BELANGRIJKE VEILIGHEIDSINFORMATIE

Programmer Software Update Voor Micra™ Transcatheter Pacing Systemen

Medtronic Referentie: FA856

Bijlage A: Programmer Gebruikersschermen

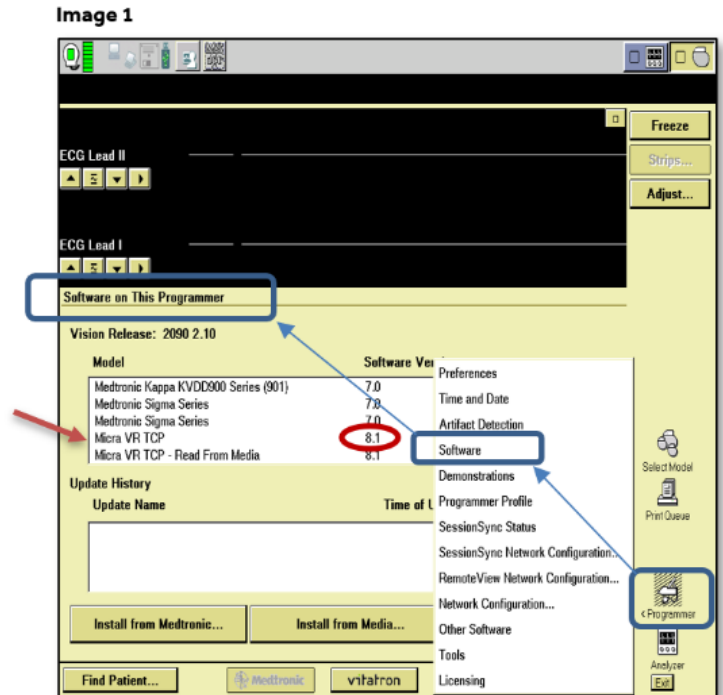
- Selecteer Software (zie Afbeelding 1)
- Scroll door de lijst van beschikbare Software Models in het bovenste selectie scherm totdat u de Micra ziet.
- Controleer of de Software Micra VR TCP Versie 8.1 is.
